## Bebauungsplan Fußgänger-Hängebrücke Berner Feld - Historische Innenstadt Rw323/16

Auswertung der Beteiligung der Behörden und sonstigen Träger öffentlicher Belange und Abwägung der Stellungnahmen

Abb. 1 : Lageplan Kulturdenkmale der Bau- und Kunstdenkmalpflege

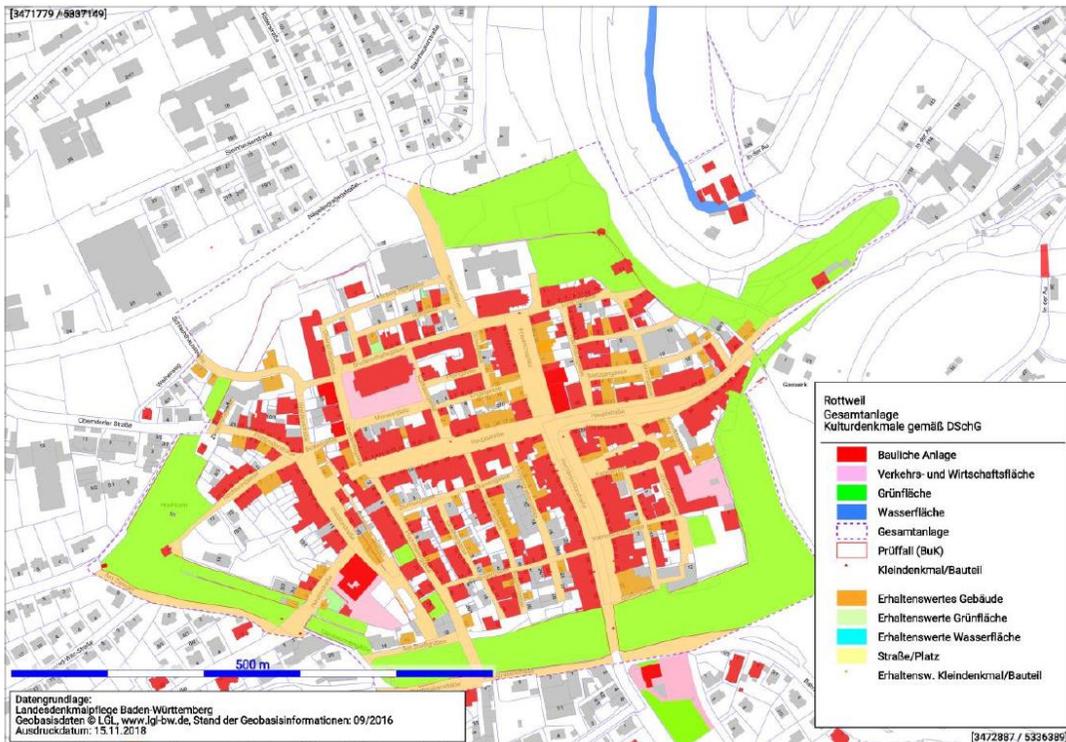
<p>Von der Planung sind außerdem folgende Kulturdenkmale (Bau- und Kunstdenkmale) gem. §12 DSchG betroffen: Lorenzhof 3, 7, 8, 9, 15 (Wohn- und Ackerbürgerhäuser) Lorenzgasse 17 (Sachgesamtheit Lorenzkapelle und ehem. Friedhof, heute Bockshof) Lorenzgasse 17/1 (Pulverturm) Kriegsdamm 2 (ehem. Dominikanerkirche, heute Museum) In der Au 128 (Drehermühle) An der Erhaltung der Kulturdenkmale von besonderer Bedeutung gem. §12 DSchG besteht ein gesteigertes öffentliches Interesse. Zusätzlich ist auch die Umgebung dieser Kulturdenkmale, soweit sie für deren Erscheinungsbild von erheblicher Bedeutung sind, gem. §15 DSchG geschützt. Außerdem sind von der Planung auch die Belange des Kulturdenkmals der Stadtbefestigung mit dem vorgelagerten Grabenbereich betroffen. Die Sachgesamtheit der Stadtbefestigung stellt ein Kulturdenkmal gem. §2 DSchG dar.</p>	<p><b>I. Berührung der Belange des Denkmalschutzes</b></p> <p>Das Gutachten hat folgende Denkmäler untersucht:</p> <ul style="list-style-type: none"> <li>• Gesamtanlagen nach § 19 DSchG BW i.V.m. § 1 Abs. 2 der Ensembleschutzsatzung vom 26.07.1984 in der Fassung vom 01.01.2002: Stadtgrundriss und die öffentliche Grünfläche des Bockshofs als Teil der geschützten Umgebung der Bürgerhausarchitektur des Stadtkerns</li> <li>• Kulturdenkmäler von besonderer Bedeutung nach § 12 DSchG BW: i) Bürgerhäuser der Gebäude in der Lorenzgasse 3, 7, 9, 15; ii) Jugendherberge in der Lorenzgasse 8; iii) Lorenzkapelle in der Lorenzgasse 17; iv) Pulverturm in der Lorenzgasse 17/1; v) Dominikanerkirche am Kriegsdamm 2; vi) Mühle In der Au 128</li> <li>• Kulturdenkmäler nach § 2 DSchG BW: Stadtmauer und Sachgesamtheit Lorenzkapelle und Grünfläche Bockshof</li> </ul>

Auf die oben genannten Kulturdenkmale gemäß §§ 2,12 und 19 DSchG Baden-Württemberg wird in den Hinweisen zu den planungsrechtlichen Festsetzungen und örtlichen Bauvorschriften (S.11/12) und in der Begründung (S.12 und 21/22) zum Bebauungsplan hingewiesen. Wir danken Ihnen für die Aufnahme dieser Hinweise zu den Kulturdenkmalen gem. § 2,12 und 19 DSchG Baden-Württemberg in die Unterlagen zum Bebauungsplan. In der Beurteilung der Auswirkungen der Planung auf die geschützten Kulturdenkmale kommen Sie im Umweltbericht (S.60) und unter Punkt XI in der Begründung des Bebauungsplanes (S.21/22) zu dem Ergebnis, dass die Beeinträchtigungen der Kulturdenkmale unter der Schwelle der Erheblichkeit bleiben. Im Gegensatz dazu hat das Landesamt für Denkmalpflege die Sorge, dass durch den geplanten Bau der Hängebrücke sowohl substantielle als auch starke visuelle und strukturelle Eingriffe in das Schutzgut Kulturgüter zu befürchten sind.
